改善箇所説明図①

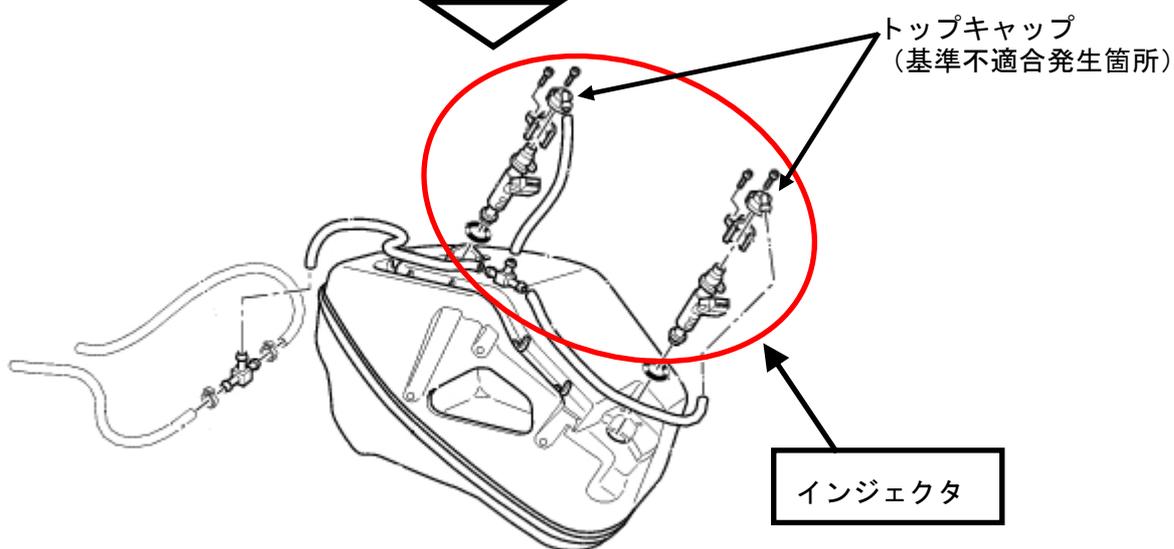
基準不適合発生箇所

インジェクタにおいて、トップキャップの材質が不適切なものがある。そのため、燃料により当該キャップが溶損し、最悪の場合、燃料が漏れるおそれがある。

改善の内容

全車両、インジェクタの製造日を確認し、対象となるものは対策品と交換する。

識別：該当部品に取り付けられた製造日にて識別が可能。
